Přehledový list připomínek v lokalitě 035 / Na Skalce

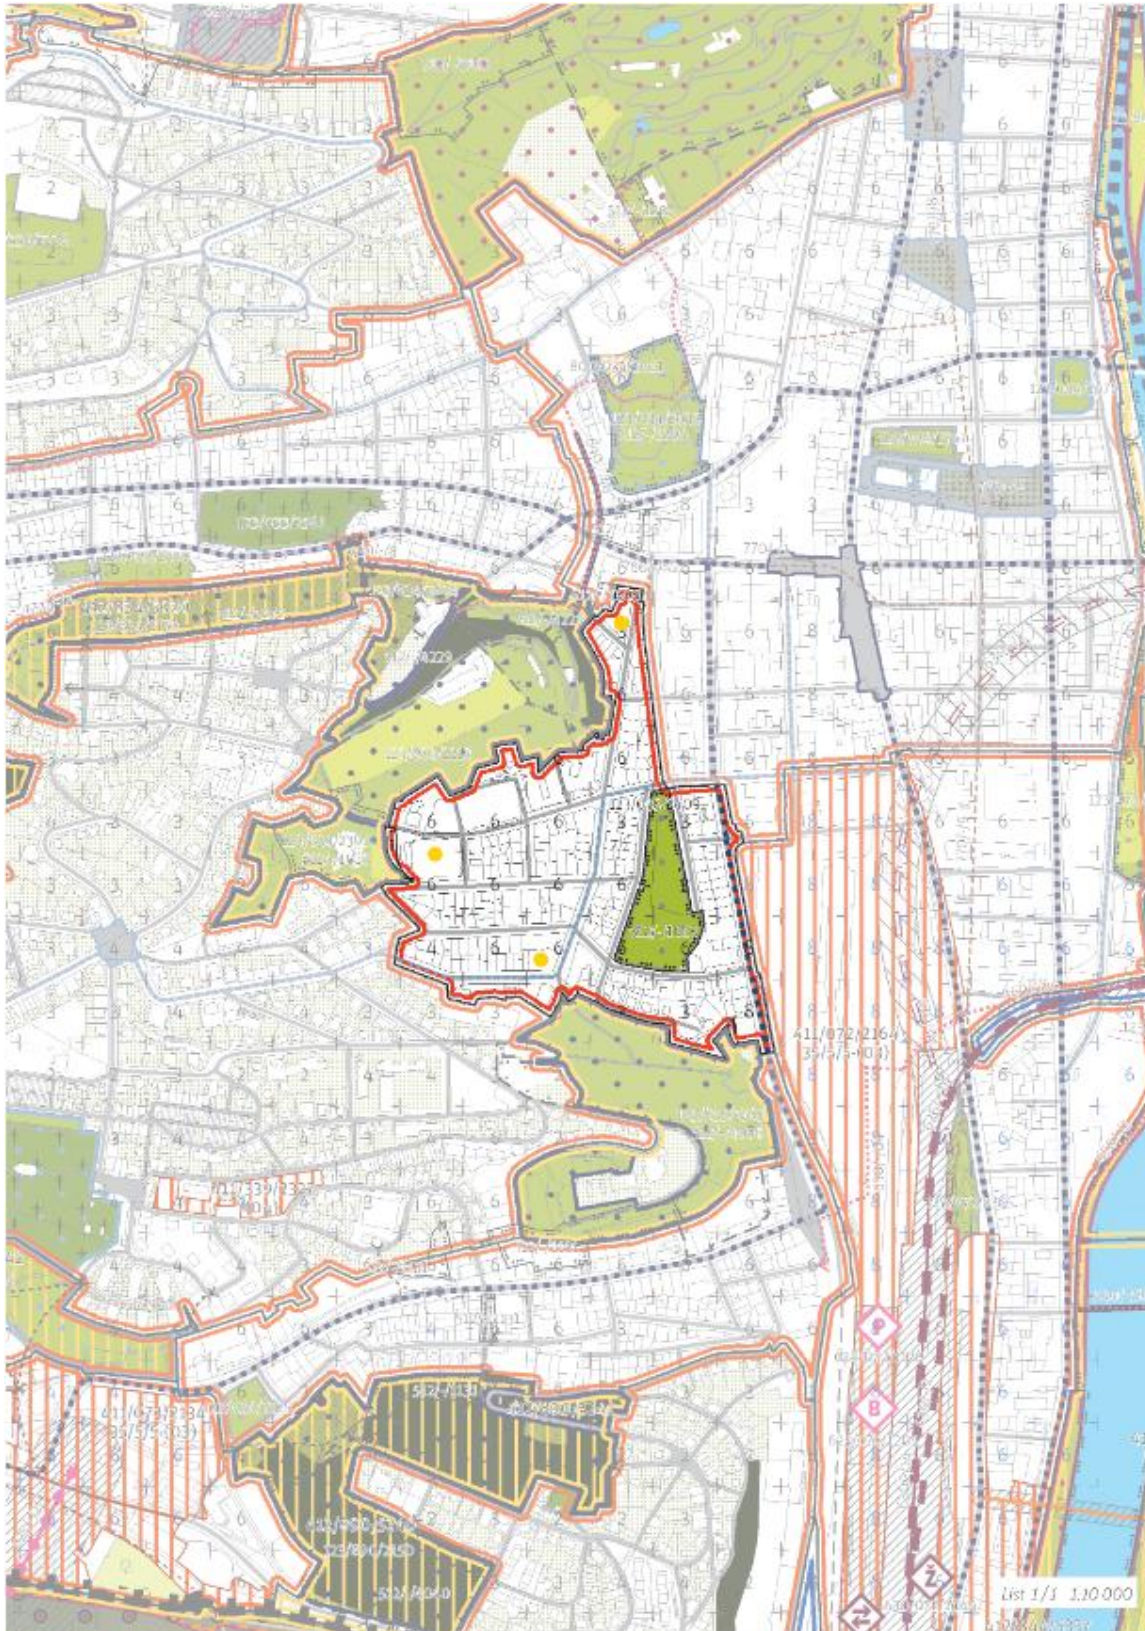
035/1

Vypustit z výkresu 02 rastr Výškové regulace, ponechat jako informativní ukazatel ve Schéma 03. Tato připomínka je zásadní.

Odůvodnění: Výšková regulace pomocí čtverců 100 x 100 m je v území stabilizované lokality s jasnými objemy budov nadbytečná a nepřesná - zavádějící. Výšky hrubého rastru neodpovídají ani současné výškové hladině. PSP dostatečně jasně definují pravidla pro dostavbu proluk či přestavbu stávajících objektů - vychází se z výšky existujících objektů a také z indexu využití lokality.

035/2

Vyznačení stávající občanské vybavenosti bodem. Tato připomínka je zásadní.

Odůvodnění: Označení stávající OV z koordinačního výkresu 03 je nutné propsat také do základního výkresu 02 a tedy i do KLZ.

035/3

Zohlednit probíhající změnu a podnět na změnu ÚPn v území: Z2766, P115/2017. Tato připomínka je zásadní.

Odůvodnění: Jedná se o změnu a podnět na změnu ÚPn probíhající a pořizovaný se souhlasem MČ Praha 5.
